Rådmannens vurdering av rekkefølgekrav etter 1. gangs behandling i 2021

Områdeplan utklipp

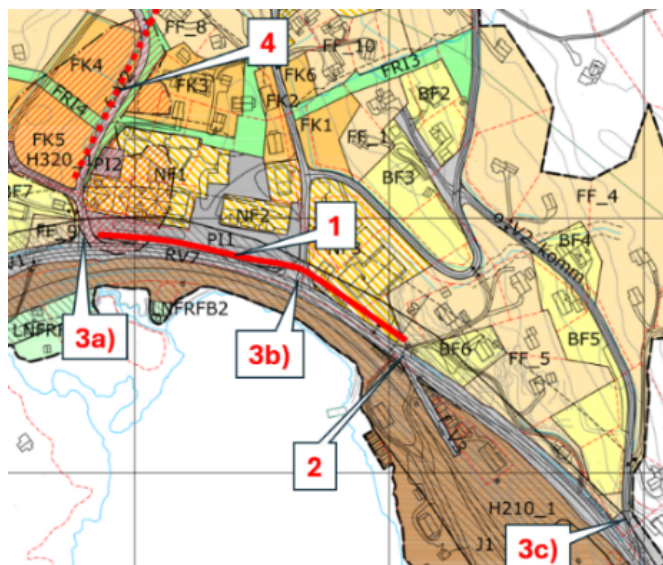
I henhold til rekkefølgekrav lagt ut på offentlig ettersyn i 2021, skal ensidig fortau langs riksveg (rv.7) fra Osestølvegen til stasjonsområdet, samt gatebelysning, være etablert før det kan gis igangsettingstillatelse for tiltak innenfor FK4 og FK5. Kommunen har erfart (bl.a. sentralt på Geilo) at veimyndighetene ønsker å redusere antall utkjørsler mot riks- og fylkesveger for å redusere konflikter med myke trafikanter. Rådmannen vurderer derfor at et sammenhengende gangfelt gjennom sentrum er ønskelig fra et trafiksikkerhetsperspektiv, og at dette var intensjonen med områderegulering med sikring av kun kryss med Osestølvegen og Nysestølvegen.

Planfremmers foreløpige veitegning, oversendt til SVV i februar 2024, viser et sammenhengende gangfelt, mens dette fremgår ikke av SVVs skisse datert 20.06.24. Dvs. SVV vil tilrettelegge for en utkjørsel/kryss i midten (til busser), mellom Osestølvegen og Nysestølvegen. Samtidig anerkjenner SVVs sine 'forslag og ønsker til utbedring for sentrumet' (20.06.24) behovet for en ny kollektivholdeplass. Etablering av fortauet fra Osestølvegen helt frem til stasjonsområdet vil nødvendigvis inkludere Nysestølvegen kryss samt gangfelt/kryssing nord for jernbanestasjonen. Basert på sakshistorikken, vil rådmannen nå påstå at en helhetlig løsning innebærer også en ny kollektivholdeplass.

Slik administrasjonen vurderer senere uttalelser og signaler fra SVV, er det ønskelig at veimyndighetene ser på en helhetlig løsning. Spørsmålet er da om etablering av ensidig fortau fra Osestølvegen til stasjonen, inkludert krysset ved Nysestølvegen og fortau/kryss nord for jernbanestasjonen, kan vurderes som et nødvendig, forholdsmessig og relevant tiltak til en utbygging på Karivollen. Som også nevnt, har skissen og epost fra SVV datert 20.06.24 skapt uklarhet for kommunen som planmyndighet, særlig med hensyn til rollefordeling og ansvar for gjennomføring av de tiltakene områdeplanen forutsetter.

Det stemmer, slik SVV viser til i brev 09.12.22, at utbyggingen på Karivollen vil utgjøre en vesentlig del av utbyggingene innenfor områdereguleringsplan. Rådmannen kan imidlertid ikke se at etablering av ensidig fortau fra Ostestølvegen til stasjonen, inkludert krysset ved Nysestølvegen samt fortau og kryss nord for jernbanestasjonen, er et nødvendig, forholdsmessig og relevant tiltak knyttet til en utbygging på Karivollen. Rådmannen har derfor anbefalt å ta rekkefølgekravet angående fortauet ut jf. sin innstilling, men vil beholde krysset ved Osestølvegen som et rekkefølgekrav. Det vises da til vurdering av rekkefølgekrav '3a)'.
